日産自動車株式会社「パラメディック等」のリコール届出について

リコール届出一覧表

リコール届出日:平成28年 2月18日

改善箇所説明図

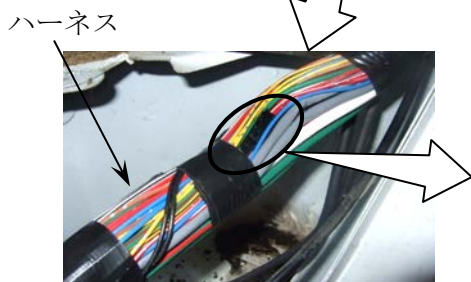
基準不適合発生箇所

緊急用自動車において、運転席側ステップ内に配索されているハーネスの防水処理が不適切なため、靴底等に付着した雪などにより車室内に入った水がステップ部に流れてハーネスの保護カバー内に溜まり、浸水した当該ハーネスのジョイント部が腐食して断線することがある。そのため、そのまま使用を続けると、最悪の場合、エンジンが始動できなくなるおそれがある。

改善の内容

全車両、当該ハーネスに防水処理を行なう。また、ジョイント部を点検し、錆が認められるものはジョイント部を新品と交換する。
